# DODATEK č. 1 SMLOUVY O DÍLO

## na realizaci akce „Úprava Mírového náměstí – 2. etapa“

# ZMĚNOVÝ LIST

# ZMĚNOVÝ LIST

AKCE: KADAŇ - ÚPRAVY SPOJENÉ S VÝSADBOU NA MÍROVÉM NÁMĚSTÍ	MÍSTO: KÚ KADAŇ
OBSAH: POV, ZAŘÍZENÍ STAVENIŠTĚ, DIO	INVESTOR: MĚSTO KADAŇ, MÍROVÉ NÁMĚSTÍ 1, KADAŇ
ZPRACOVAL: VÁCLAV VEVERKA IČO 46757457	STUPEŇ: TECHNICKÁ POMOC
	ČÍSLO VÝKRESU: 6
	MĚRÍTKO: 1:250
	DATUM: 06.2020

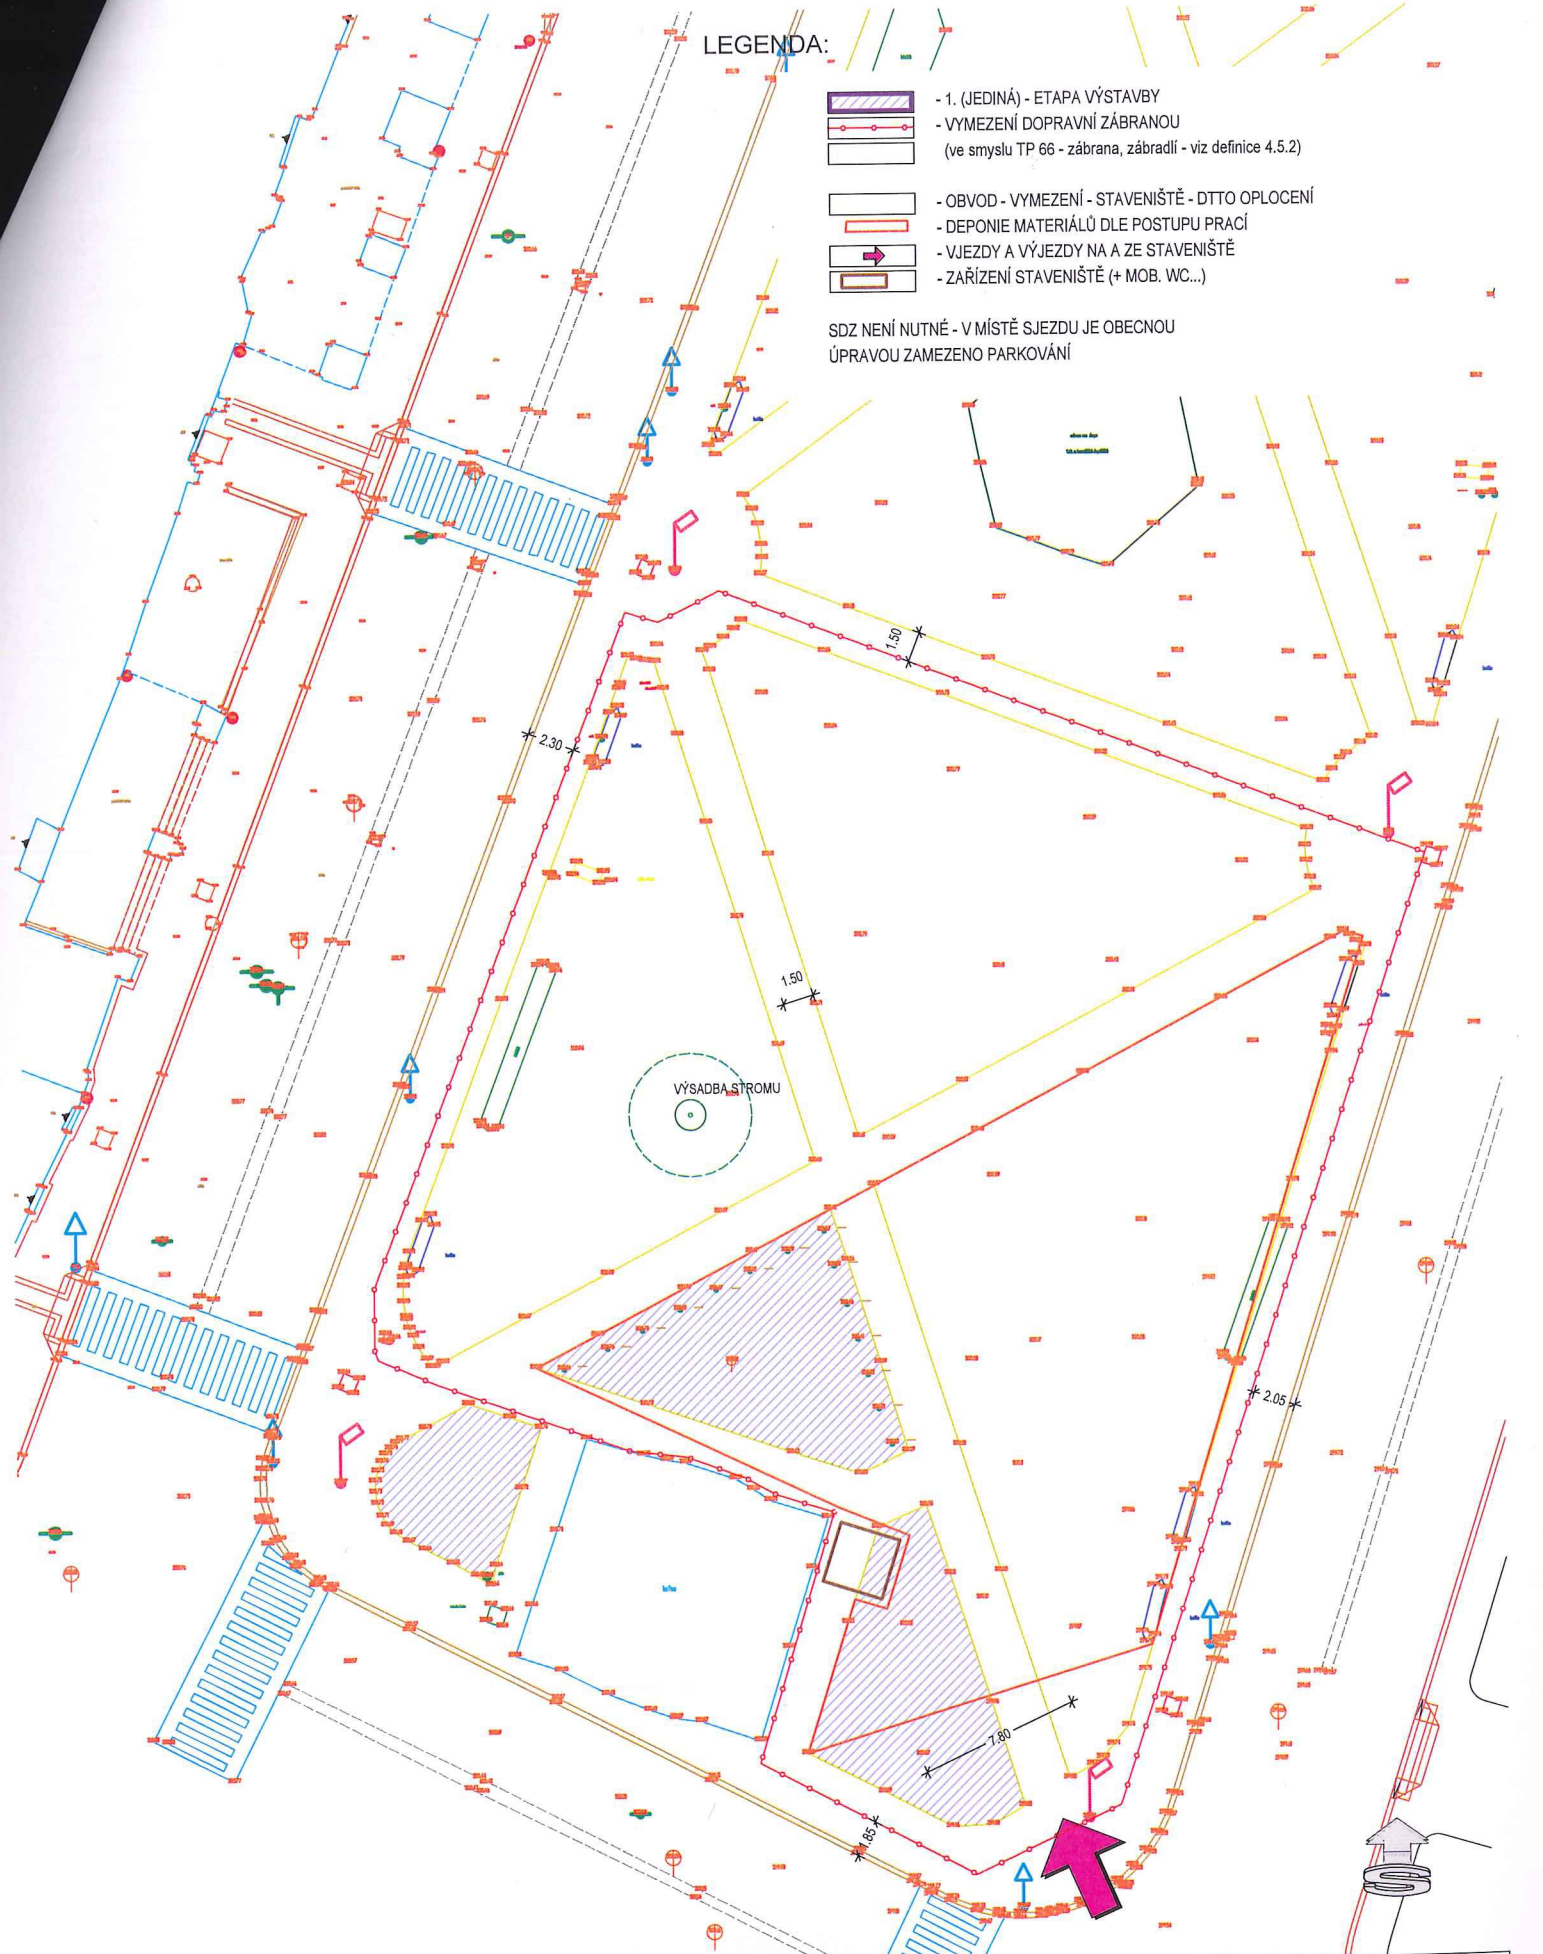
rozšíření předmětu plnění díla o plochy v okolí kašny v jižní části náměstí, a to o plochu o výměře 252,60 m<sup>2</sup> (plochy dotčené změnou tvoří přílohu tohoto změnového listu)
